「宮城県土木部河川課 門脇雅之課長」への追加質問の回答

海岸保全施設イメージ図

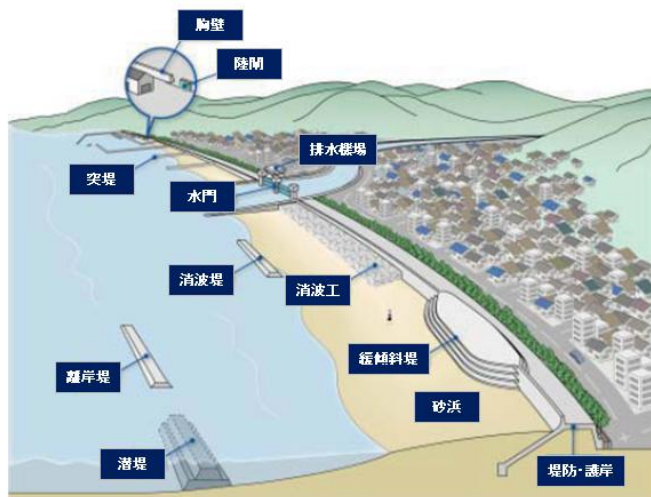
1. 海岸保全施設とは、堤防の他にどんなものが挙げられますか？図などで、明示して欲しい。

1 (回答) 堤防、護岸、胸壁、陸閘、離岸堤、潜堤、消波工などがあります。
